改善箇所説明図

(前輪ホイール・ハブのセンター・キャップが、脱落する。)

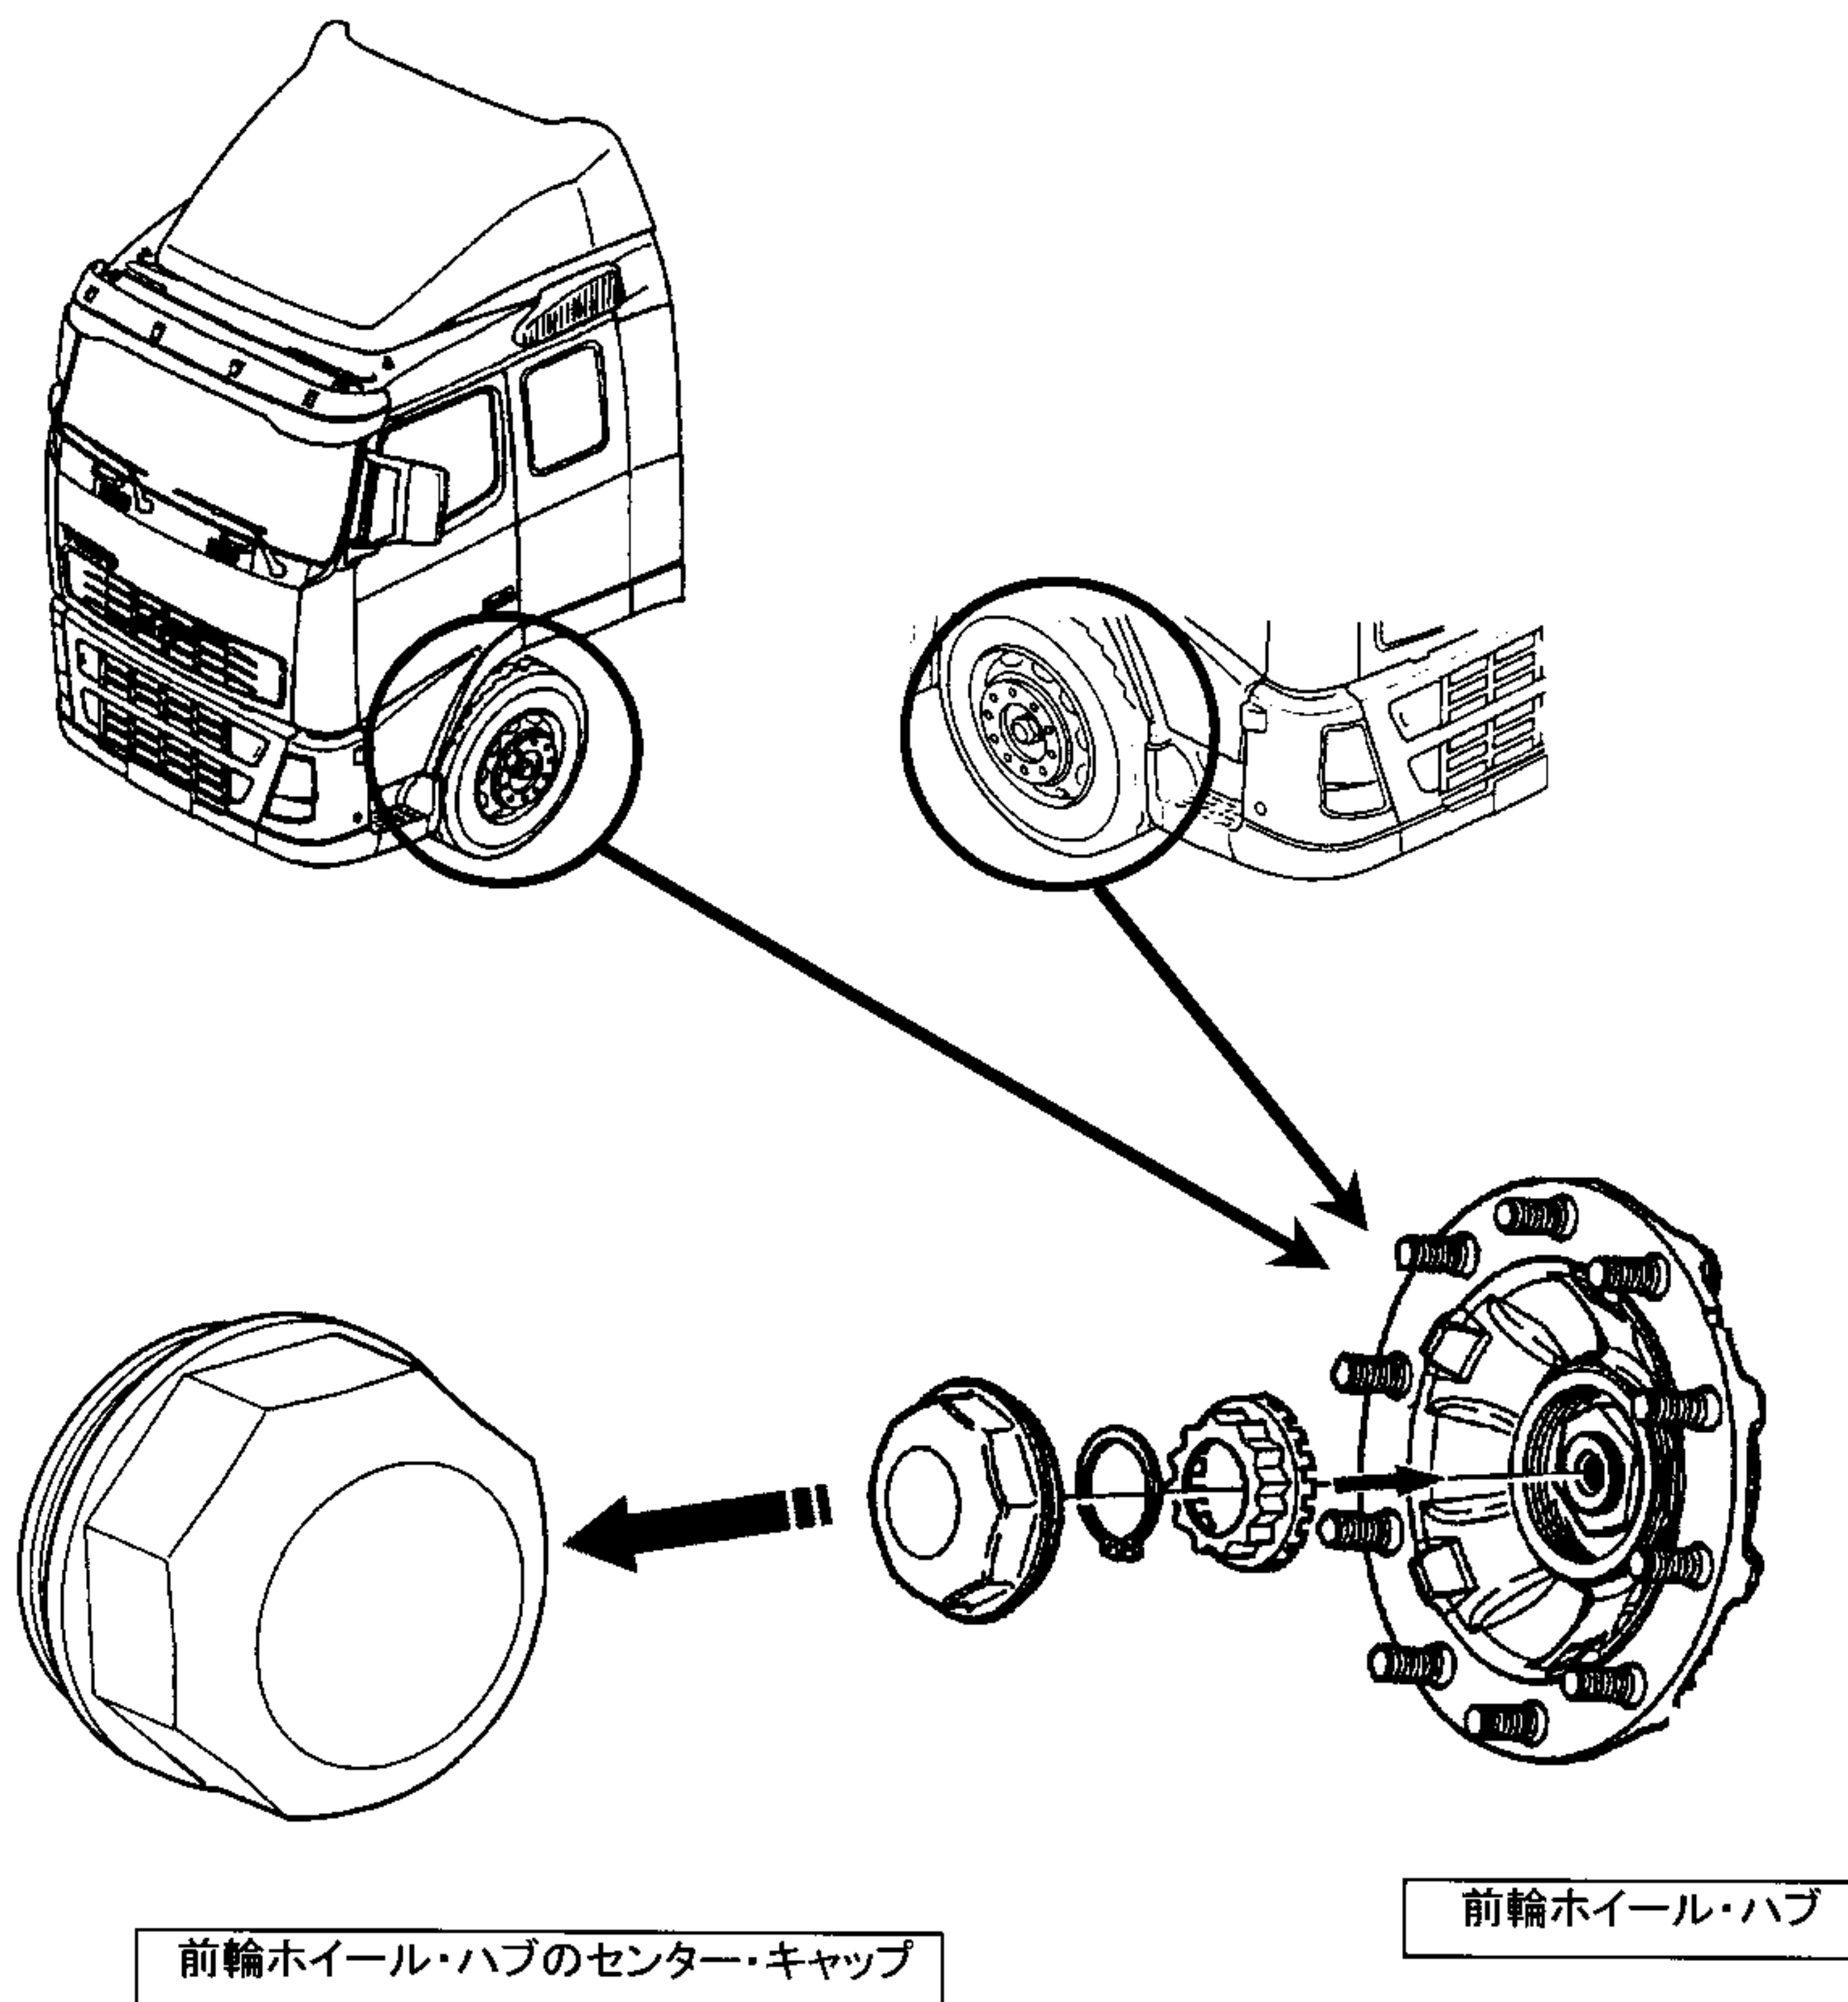
走行装置において、前輪ホイール・ハブのセンター・キャップの形状が不適切なものがあるため、走行中の振動等で当該キャップが緩むことがあり、そのままの状態で使用を続けると当該キャップが脱落して他の交通の安全を妨げるおそれがある。

全車両、車台番号を点検し、対象となるものは、前輪ホイール・ハブのセンター・キャップを良品と交換するとともに前輪ホイール・ハブ内を点検し、ハブ・ベアリングが損傷しているものは、前輪ホイール・ハブを新品と交換する。
